Wasserbehörde
Rathaus am Marktplatz, Karl-Friedrich-Straße 10, 76133 Karlsruhe

11. Juni 2021

Bebauungsplan „Östlich Esslinger Straße zwischen Heidenheimer und Ludwigsburger Straße und Teilbereich Heidenheimer Straße“ in Karlsruhe-Grünwettersbach

Seite 6 Grundwasserstand

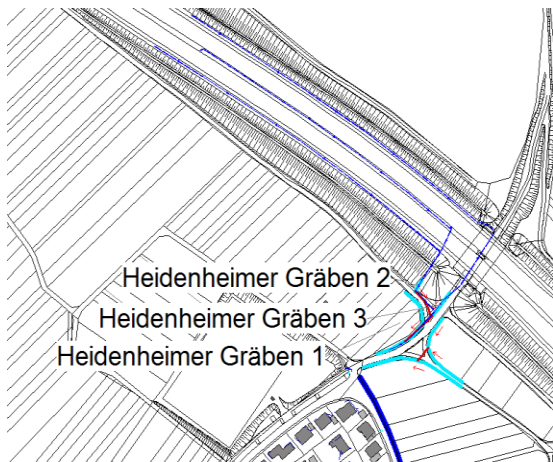
Zum Grundwasserstand kann folgende Aussage getroffen werden:

Der Untergrund besteht aus Buntsandstein und der Grundwasserspiegel wurde bei einer Bohrung in diesem Bereich bei 75 m unter Geländeoberkante (GOK) angetroffen.
